ARPAT - DIREZIONE TECNICA - Settore VIA/VAS

Oggetto: AUTOSTRADA A1 MILANO-NAPOLI - Tratta Firenze Sud/Incisa Valdarno - Commento al rapporto SPEA sull'attività di monitoraggio *trimestre Gennaio - Marzo 2020*.

PREMESSA

Figura 1: stazione di monitoraggio fissa A1-FS-RA-A3-02 media giornaliera PM10, confronto con la media di PTS della campagna di misura effettuata nel trimestre in esame nella stazione A1-BR-A2-01, dati I trimestre 2020.

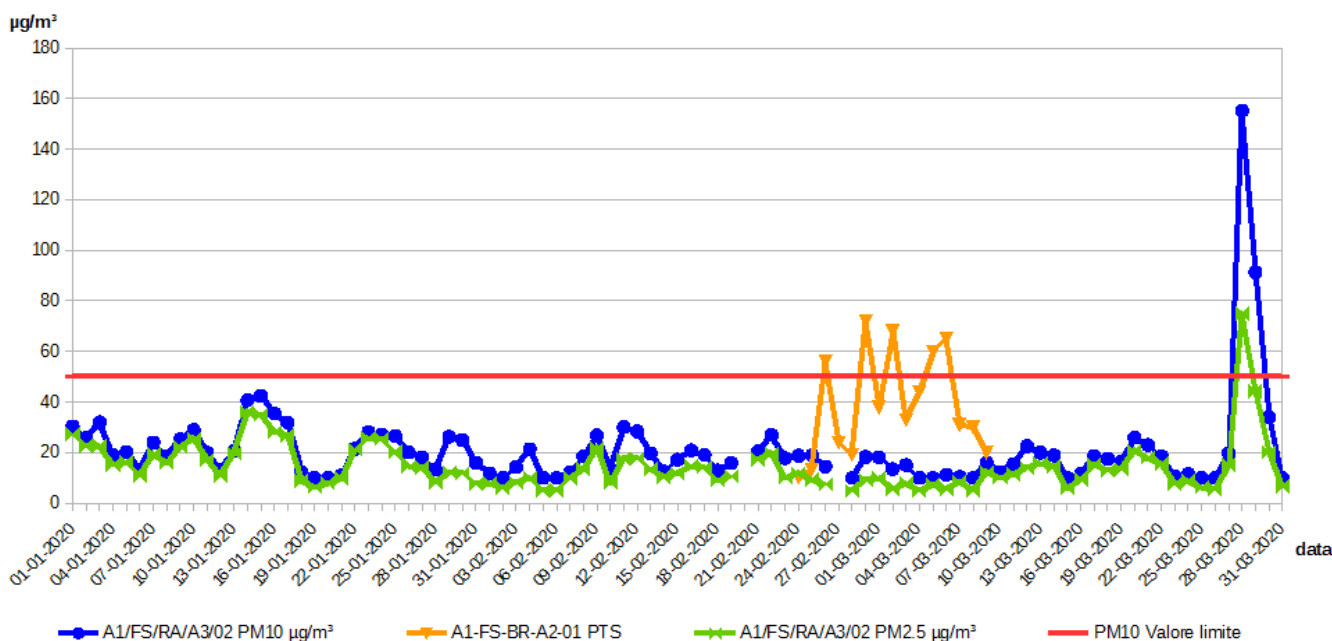
Nel trimestre in esame gli inquinanti gassosi non hanno registrato alcun superamento dei rispettivi valori limite. Per il PM10 si segnalano due superamenti del valore limite giornaliero (sabato 28/3/2020 e domenica 29/3/2020). Nel grafico di Figura 2, i valori di PM10 misurati dalla stazione fissa A1-FS-RA-A3-02 sono messi in relazione con i corrispettivi valori di PM10 delle stazioni pubbliche dell'Agglomerato Fiorentino prese come riferimento (urbane traffico FI-Gramsci, FI-Mosse; urbane fondo FI-Scandicci e FI-Bassi) e della stazione FI-Figline della Zona Valdarno Aretino e Valdichiana. Si nota che nelle date del 28/3/2020 e 29/3/2020 anche i valori delle stazioni pubbliche dell'Agglomerato Fiorentino e di FI-Figline, hanno significativamente superato il valore limite giornaliero. Si evidenzia che nei suddetti giorni di superamento del PM10 le stazioni pubbliche urbane fondo hanno presentato valori assoluti delle concentrazioni superiori a quelle delle stazioni urbane traffico, evidenziando che non si è trattato di un fenomeno locale dovuto ai cantieri autostradali in esame.

Infatti il 28 e il 29 marzo 2020 le stazioni pubbliche della Regione Toscana hanno registrato un diffuso e significativo incremento dei livelli di concentrazione di materiale particolato PM10, dovuto a polveri provenienti da zone dell'Asia Centrale (Mar Caspio, Turkmenistan, Uzbekistan e Kazakistan, compreso il Lago Aral)¹. L'area maggiormente interessata dal fenomeno avvertito è stata quella delle zone Interne in particolare l'area sud-est della Toscana. L'evento di picco è stato registrato sabato 28 marzo, nel quale tutte le stazioni di rete regionale hanno superato il valore limite relativo alla media giornaliera di PM10; il giorno successivo (domenica 29 marzo) i livelli di concentrazione hanno subito un decremento che ha determinato un rientro rispetto al valore limite presso alcune stazioni di misurazione, in particolare quelle ubicate nell'area costiera.

In generale i valori di PM10 della postazione A1-FS-RA-A3-02 seguono l'andamento delle stazioni pubbliche assunte come riferimento (Figura 1).

Figura 3: recettore R3a (fonte: Deroga n. 5/2018, Bagno a Ripoli).

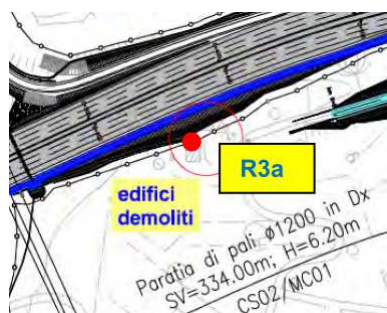
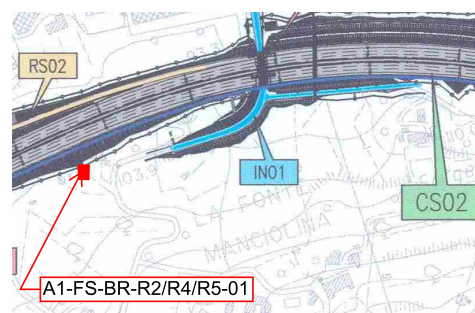
1. postazione A1-FS-BR-R2-01 presso il cantiere CS02 (si vedano le Figure 3 e 4)

In periodo diurno si è verificato un esubero sul limite acustico concesso in deroga che **non risulta gestito secondo la procedura di segnalazione delle emergenze prevista dal PMA** e che non è stato valutato correttamente da SPEA.

Risulterebbero infatti vigenti due autorizzazioni in deroga acustica per il cantiere CS02 rilasciate dal Comune di Bagno a Ripoli: la n. 2/2017 e la n. 5/2018, relativa al solo recettore R3a. SPEA si riferisce al limite di 67,7 dBA indicato nella prima deroga e dichiara che tale esubero, analogo all'incremento del Leq medio nel periodo notturno (+2,5 dB) rispetto alla situazione *ante operam*, è dovuto all'incremento del traffico. Tale confronto è errato perché il recettore A1-FS-BR-R2-01 coincide col R3a della seconda deroga ⁽²⁾ che ha fissato un limite inferiore, pari a 65,6 dBA (si veda la Tabella 4): considerando il limite in deroga corretto, l'esubero in periodo notturno risulta pari a +5,7 dB.

La spiegazione di SPEA sull'esubero non risulta quindi plausibile, in relazione all'entità dell'esubero stesso.

2 Il recettore 3a indicato dalla deroga n. 5/2018 del Comune di Bagno a Ripoli non può che essere il A1-FS-BR-R2-01 visto che gli altri immobili vicini sono stati demoliti.

Figura 5: distinzione tra il WBS CS02 ed il WBS VI01. Individuazione del recettore A1-FS-BR-R2-04.

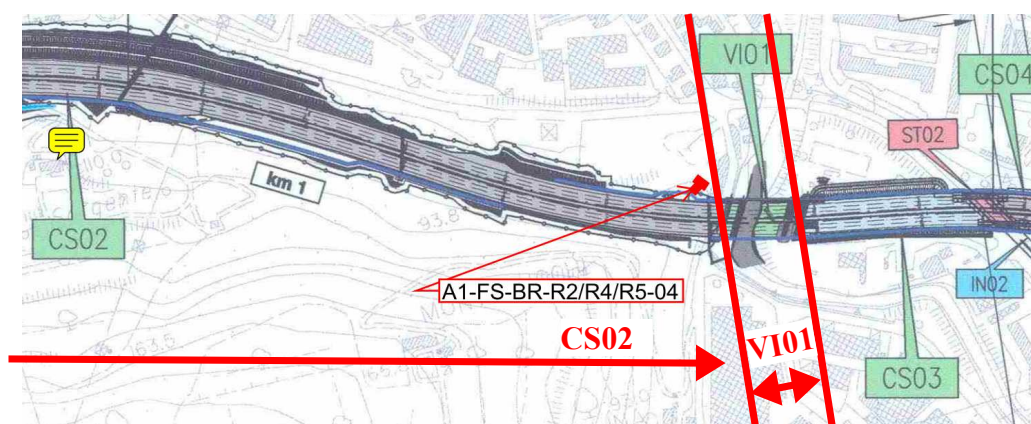
SPEA assegna la postazione A1-FS-BR-R2-04 al cantiere WBS VI01; Tuttavia, visto che tale postazione è compresa nell'area interessata dal cantiere CS02 (si veda la Figura 5), anch'esso attivo, si ritiene sia necessario verificare i limiti sonori concessi in deroga ad entrambi i cantieri.

Circa il WBS VI01, l'entità dell'esubero sonoro sul limite concesso in deroga (+2,3 dB) è poco superiore a quello misurato rispetto al livello misurato in fase *ante operam* in periodo diurno con modalità R2 (+1,8 dB) pertanto l'incremento sonoro può essere attribuito a quello del traffico autostradale, come indicato da SPEA.

Circa il WBS CS02, esso è dotato dell'autorizzazione in deroga acustica sopra citata ed il livello di emissione (65,3 dBA) misurato presso il recettore è inferiore al limite concesso in deroga acustica (67,7 dBA) come si può notare dalla Tabella 3.

Figura 6 : individuazione dei WBS CS08, WBS GA01 e dei pertinenti recettori (fonte: PMA dell'autostrada A1, Tratto Firenze Sud - Incisa Valdarno).

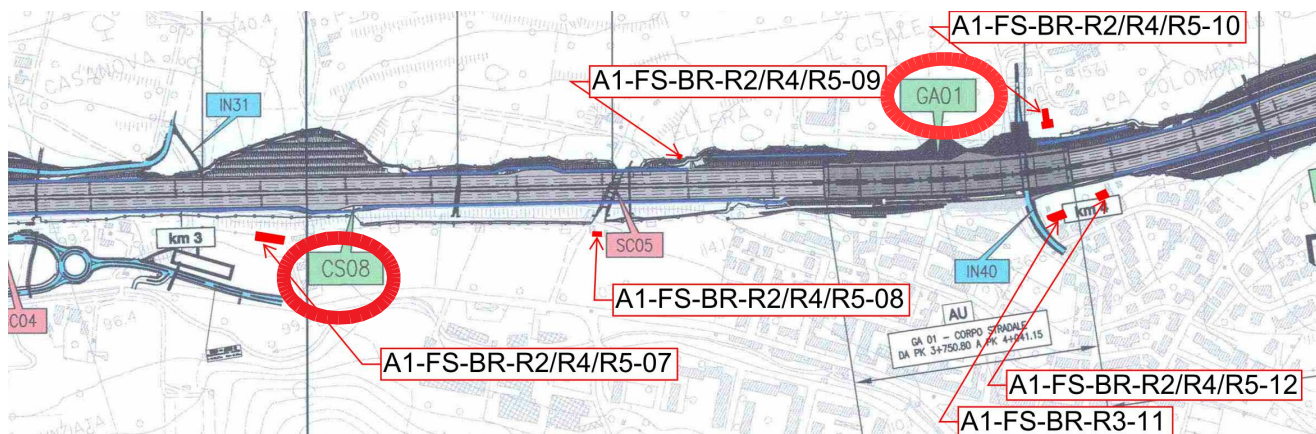
Non è motivata la scelta di associare il recettore A1-FS-BR-R2-08 al WBS GA01, poiché il cantiere più vicino è il WBS CS08, attivo. Il limite acustico concesso in deroga del WBS GA01 è stato rispettato;

ARPAT ha inoltre verificato il rispetto del limite in deroga del WBS CS08: il livello di emissione sonora misurato (57,1 dBA) resta inferiore al limite (64,6 dBA) imposto dall'autorizzazione in deroga acustica n. 5/2019 concessa dal Comune di Bagno a Ripoli il 20/12/2018 e valevole fino al 20/8/2020. Anche l'associazione del recettore A1-FS-BR-R2-09, che è ancor più vicino al WBS GA01, non è motivata: esso è infatti stato assegnato al solo WBS CS08 (si veda Figura 6). Si verifica che il livello sonoro misurato è analogo o inferiore a quello misurato in fase *ante operam* pertanto il contributo sonoro dei cantieri è trascurabile.

Non è stato effettuato il monitoraggio acustico nella postazione A1-FS-BR-R2-10 presso il WBS GA01 (si veda la Figura 6) seppure siano state eseguite le relative operazioni presso i recettori A1-FS-BR-R2-08, A1-FS-BR-R2-09 e A1-FS-BR-R2-12.

Figura 7: distinzione tra il WBS GA01 ed il WBS CS09 (fonte: VIAC per l'autorizzazione in deroga acustica n. 2/2017 del Comune di Bagno a Ripoli).

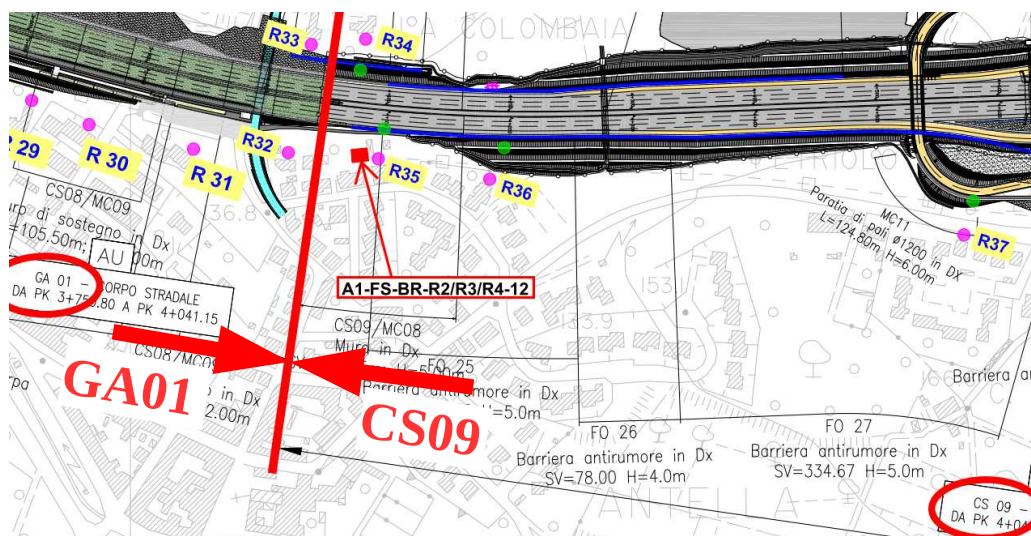
Il recettore A1-FS-BR-R2-12 è in prossimità sia del WBS CS09 che del WBS GA01, come si vede in figura. Nella scheda di misura è invece indicato, erroneamente, che il recettore A1-FS-BR-R2-12 è nei pressi del WBS CS08 e del GA01.

L'autorizzazione in deroga acustica n. 2/2017 del Comune di Bagno a Ripoli pertinente al WBS CS09 è stata concessa il 18/1/2017 per 2 anni e 9 mesi quindi è **scaduta il 19/10/2019**; ARPAT non ha avuto notizia di proroghe della stessa pertanto tale cantiere è privo di autorizzazione in deroga acustica. È quindi necessario confrontare l'emissione con il pertinente limite di zona PCCA: SPEA rileva, ma non commenta, un **esubero +3,7 dB nel periodo diurno**, il solo in cui è attivo il cantiere ed abbia senso misurarne l'emissione sonora.

Vista l'esigua distanza esistente tra la postazione di monitoraggio A1-FS-BR-R2-12 ed il WBS GA01 (si veda la Figura 7), il valore di emissione misurato risulta superiore al limite sonoro concesso in deroga (autorizzazione n. 10/2018 di Bagno a Ripoli) pari a 58,9 dBA per lo scenario di lavoro 5: **l'esubero risulta pari a +8,3 dB.**

Entrambe tali criticità non risultano gestite secondo la procedura di segnalazione delle emergenze prevista dal PMA e non sono valutate correttamente da SPEA.

Il *report* riporta che l'esubero non è dovuto alle attività di cantiere, pur indicando come causa l'avvicinamento del traffico autostradale al recettore per la rimozione delle barriere fonoassorbenti a causa dello sbancamento in carreggiata.

Si conferma qui la criticità già rilevata nell'esame del *report* del quarto trimestre 2019: nella pertinente VIAC prodotta per l'ottenimento dell'autorizzazione in deroga acustica n. 10/2018 dal Comune di Bagno a Ripoli non era previsto lo spostamento della viabilità autostradale nei pressi del WBS GA01 (scenario 5 "posa travi galleria" con macrofase "posa barriere fono"), ma la posa di barriere fonoassorbenti. E' evidente che tali attività non possono essere eseguite contemporaneamente ⁽³⁾.

Ne consegue un'incoerenza tra la previsione dei lavori presente nella VIAC citata e la loro esecuzione visto che la rimozione delle barriere esistenti è da attribuire alle lavorazioni dei cantieri. Inoltre l'incremento misurato del rumore è tale da non essere giustificabile col solo incremento del traffico autostradale visto che il livello calcolato è quello di "emissione", pertanto depurato del suo contributo seppure possa essere attualmente superiore a quello misurato in fase *ante operam*.

Per quanto sopra, si ritiene necessario che **SPEA interrompa immediatamente - se ancora in corso - le lavorazioni rumorose che determinano il superamento dei livelli concessi in deroga** e adegui quindi all'attuale contesto di lavoro la VIAC, redatta il 29/10/2019 per l'ottenimento dell'autorizzazione in deroga n. 10/2018 del Comune di Bagno a Ripoli;
